UL 489Listed ノーヒューズ遮断器・漏電保護付 UL 489Listed ノーヒューズ遮断器 仕様変更のお知らせ

扱	A	日付	2021 年 4 月	件名	UL 489Listed ノーヒューズ遮断器 漏電保護付 UL 489Listed ノーヒューズ遮断器 仕様変更のお知らせ
整理番号	山-1492	三菱電機 (株) 福山製作所

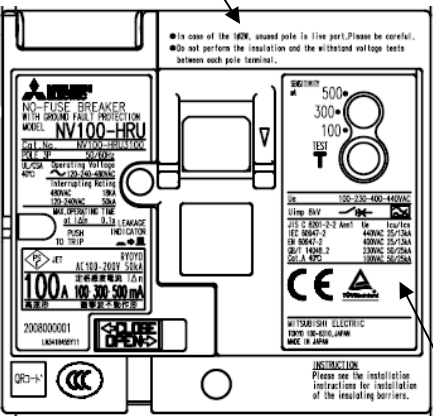
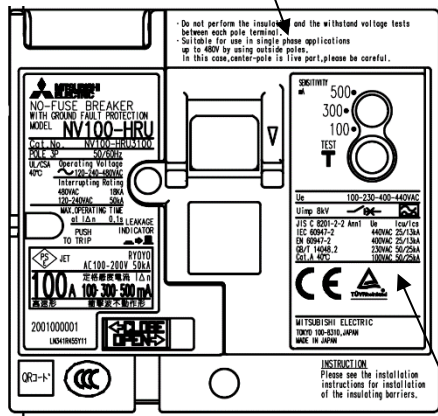
機種・極数	定格表示	変更内容
<p>代表例 NV125-SVU 3P</p>	 <p>注記</p>	<p>注記内容変更</p> <p>変更前 In case of the 1φ2W supply system, use the right and left pole terminals. In this case, center-pole is live part, Please be careful.</p> <p style="text-align: center;">↓</p> <p>変更後 Suitable for use in single phase applications up to ___ V by using outside poles. In this case, center-pole is live part, Please be careful. ※___ Vは最大使用電圧</p>

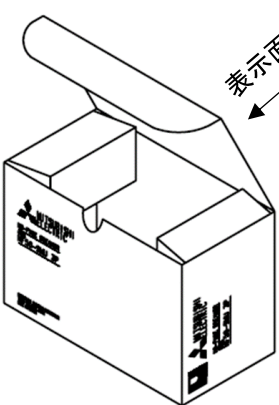
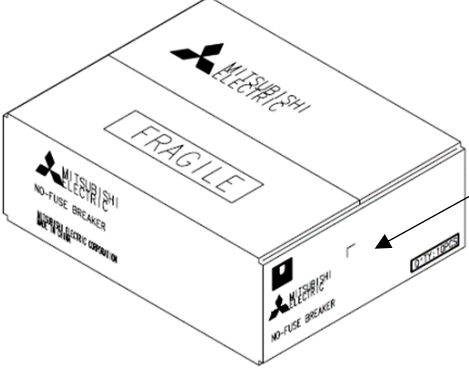
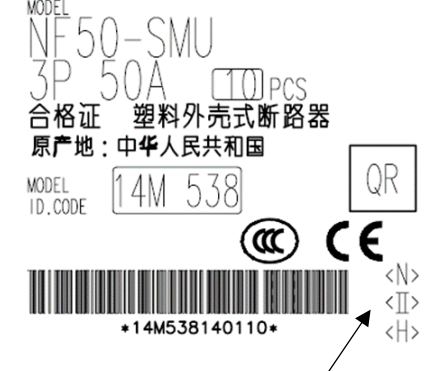
機種・極数	変更前	変更後
<p>代表例 NV100-HRU 3P</p>	<p>注記内容変更 In case of the 1φ2W, unused pole is live part, Please be careful.</p>  <p>名板貼付</p>	<p>注記内容変更 Suitable for use in single phase applications up to ___ V by using outside poles. In this case, center-pole is live part, Please be careful. ※___ Vは最大使用電圧</p>  <p>レーザーマーキング(名板貼付廃止)</p>

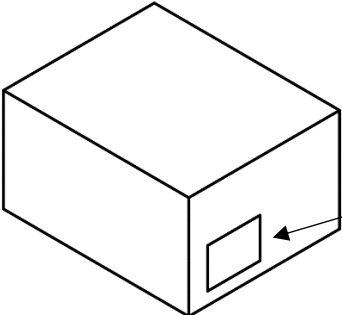
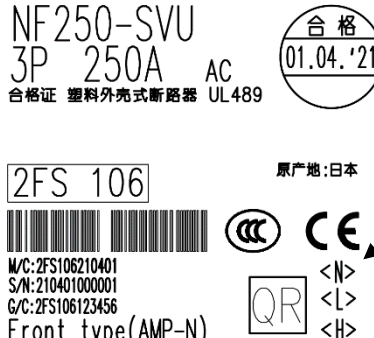
機種・極数	表示位置
<p>代表例 NF50-SMU 3P</p>	<p>個装箱</p>  <div data-bbox="726 212 1404 414" style="border: 1px dashed black; padding: 5px;">  </div> <p>識別マーク<N>追加</p>
<p>代表例 NF50-SMU 3P</p>	<p>集梱箱</p>  <div data-bbox="917 705 1380 1108" style="border: 1px dashed black; padding: 5px;">  </div> <p>識別マーク<N>追加</p>
<p>代表例 NF250-SVU</p>	<p>個装箱</p>  <div data-bbox="925 1220 1316 1579" style="border: 1px solid black; padding: 5px;">  </div> <p>識別マーク<N>追加</p>
